COMISIÓN NACIONAL DE ENERGÍA ELÉCTRICA

GTM-NotaS2023-62

Anexo I GTM-NotaS2023-62

OBSERVACIONES A LA VERSIÓN PROVISORIA DE LA PROGRAMACIÓN DE LARGO PLAZO 2023-2024

Exportación

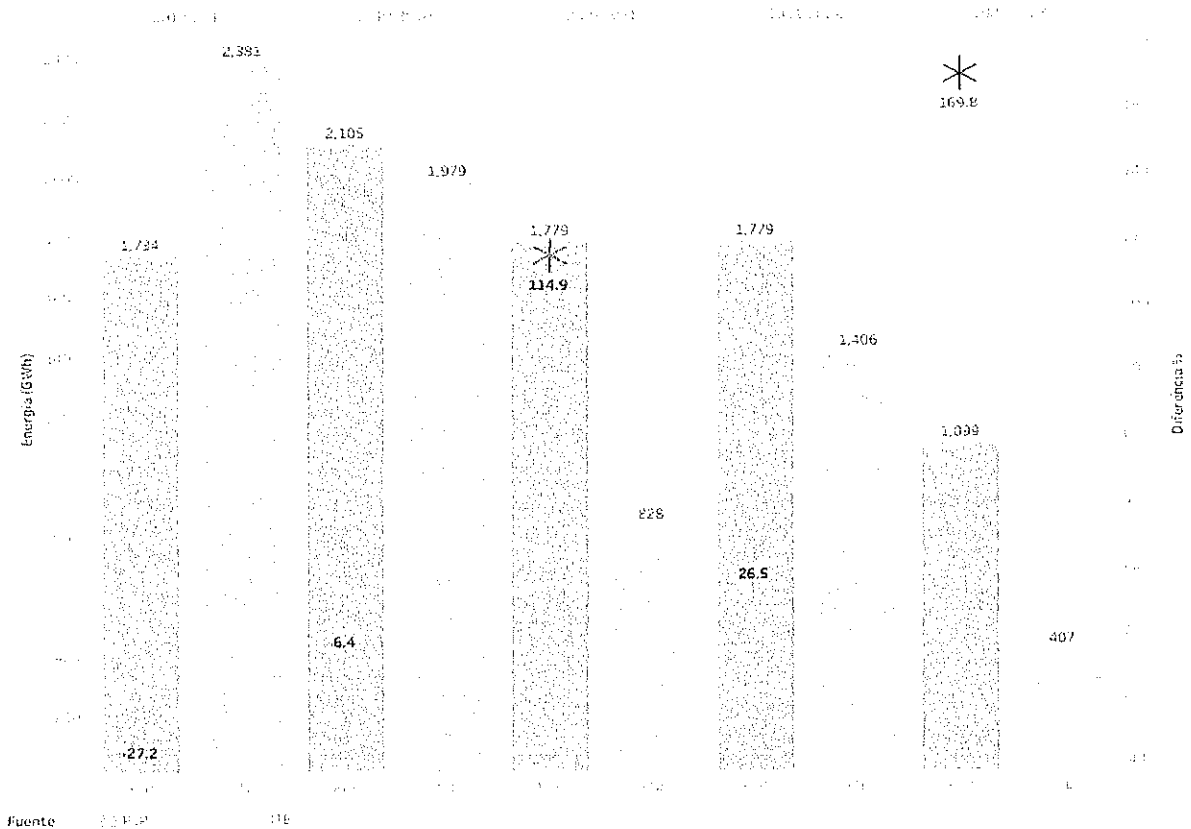
- a) Indique cuáles fueron los criterios o premisas utilizados para considerar que la exportación para el horizonte de la Programación de Largo Plazo 2023-2024 será de 758.15 GWh, asimismo, emita su pronunciamiento considerando que en las anteriores Programaciones de Largo Plazo se han presentado diferencias entre las exportaciones reportadas y las reales.
